## Boletín Técnico: Repetidor - Estación Base FR4000

### Reduciendo la pérdida de potencia en la serie FR 4000

Diagrama de la parte posterior 50W PA PCB

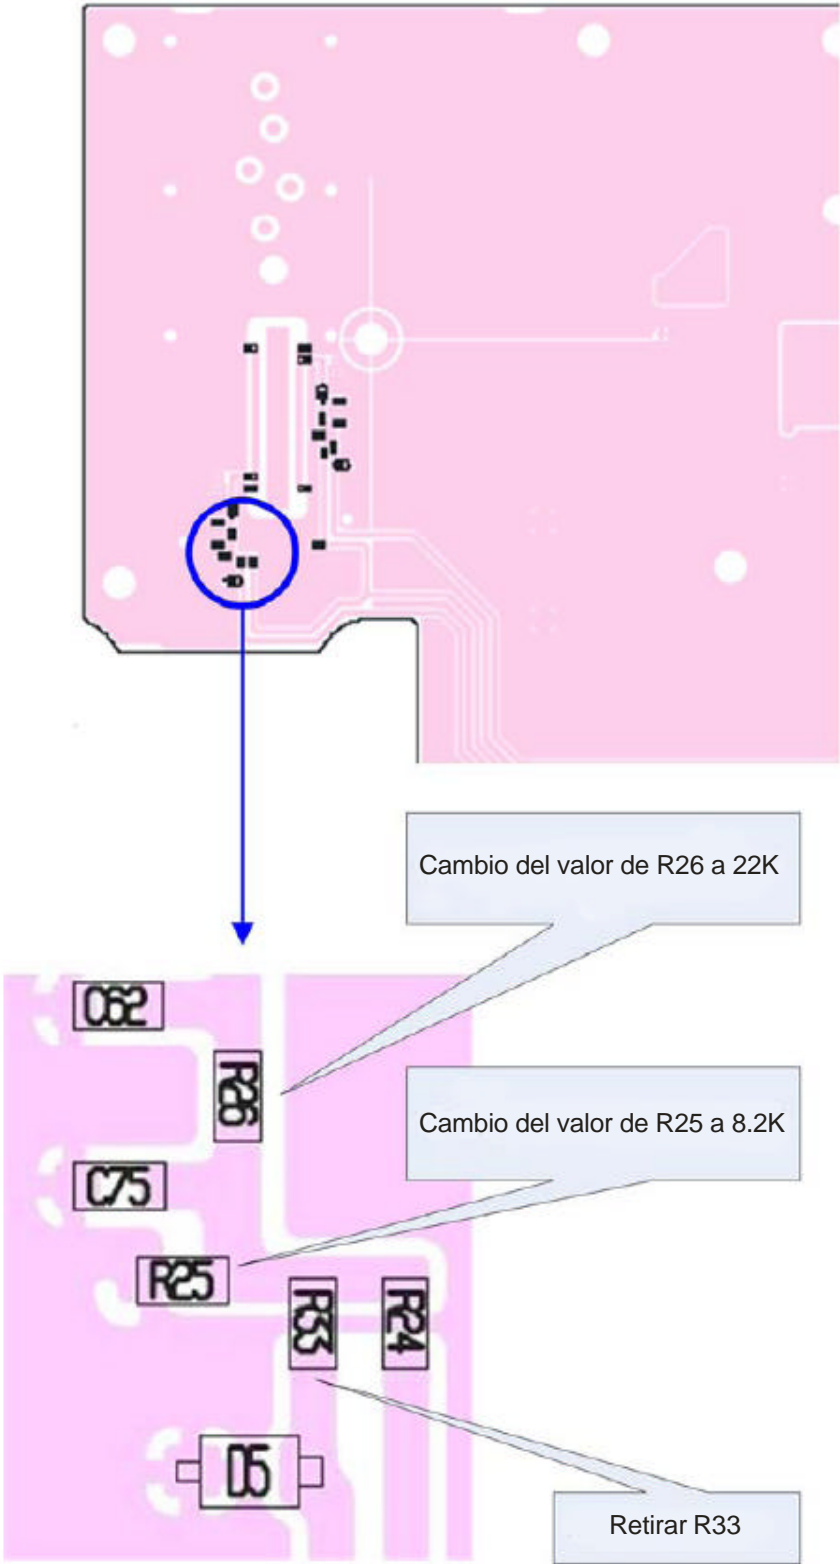
La modificación involucra tres resistores en la tablilla PA 50W. Estos resistores se encuentran en la parte posterior de la tablilla (para detalles vea el diagrama del PCB PA 50W).

- 1.- Cambie el valor de R25 de 12K. a 8.2K (número de parte en la tabla inferior)
- 2.- Cambie el valor de R26 de 10K a 22K (número de parte en la tabla inferior)
- 3.- Retire el R33
